リコール届出一覧表

リコール届出日：令和 3 年 3 月 4 日

リコール届出番号	外-3185	リコール開始日：令和 3 年 3 月 4 日		
届出者の氏名又は名称	Groupe PSA Japan株式会社 代表取締役社長 木村 隆之 (製作国： フランス共和国) (製作者名： オートモビル・プジョー) (問い合わせ先： 0120-840-240 プジョーコール)			
不具合部位（部品名）	電気装置（ダッシュボードハーネス）			
基準不適合状態にあると認める構造、装置又は性能の状況及びその原因	ダッシュボードハーネスにおいて、配策設計が不適切なため、ステアリングコラムと接触することがある。そのため、車両振動等により当該ハーネスが損傷し、最悪の場合、ホーン、ワイパー、ADAS（運転支援システム）、運転席エアバッグ、方向指示器のいずれかが作動しなくなるおそれがある。			
改善措置の内容	全車両、ダッシュボードハーネスを電子ステアリングロックに固定する。なお、ダッシュボードハーネスに損傷がある場合は、ハーネスを補修する。			
不具合件数	0 件	事故の有無	0 件	
発見の動機	本国からの情報による。			
自動車使用者及び自動車特定整備事業者等に周知させるための措置	<ul style="list-style-type: none"> ● 使用者：電話・ダイレクトメールにて通知する。 ● 自動車特定整備事業者：日整連発行の機関誌へ掲載する。 ● 弊社ホームページに掲載する。

改善箇所説明図

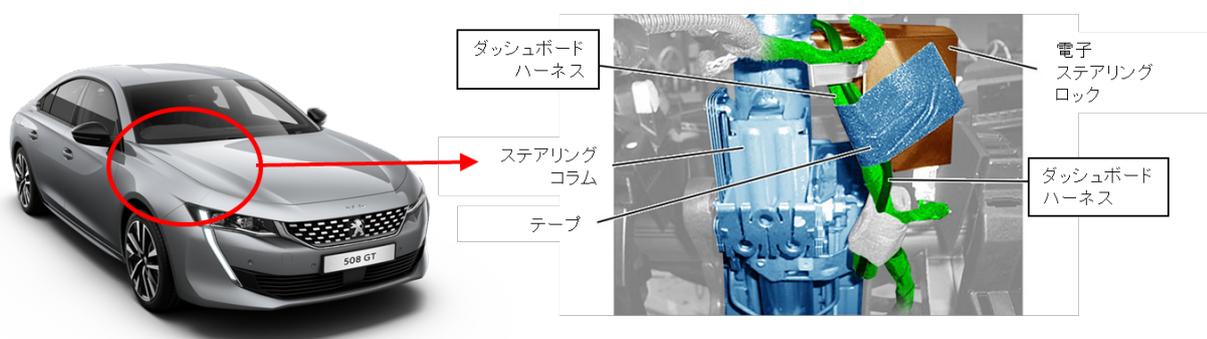
ダッシュボードハーネスにおいて、配策設計が不適切なため、ステアリングコラムと接触することがある。そのため、車両振動等により当該ハーネスが損傷し、最悪の場合、ホーン、ワイパー、ADAS（運転支援システム）、運転席エアバッグ、方向指示器のいずれかが作動しなくなるおそれがある。

全車両、ダッシュボードハーネスを電子ステアリングロックに固定する。なお、ダッシュボードハーネスに損傷がある場合は、ハーネスを補修する。
